改善箇所説明図

尾灯 取付位置不適合

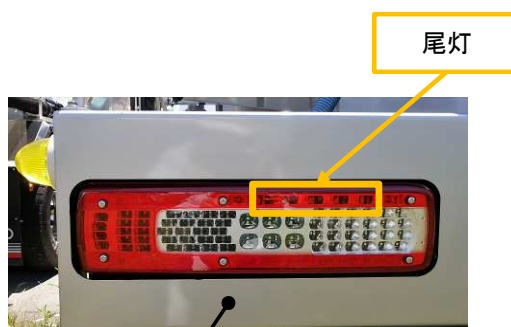
テールランプステーを交換

粉粒体運搬車において、リヤコンビネーションランプの取り付け位置が不適切なため、尾灯の照明部の最外縁位置が、自動車の最外側から400mm以上に取り付けられたものがあり、尾灯の保安基準を満足しないおそれがある。

全車両、保安基準を満足するよう、テールランプステーを対策品に交換する。
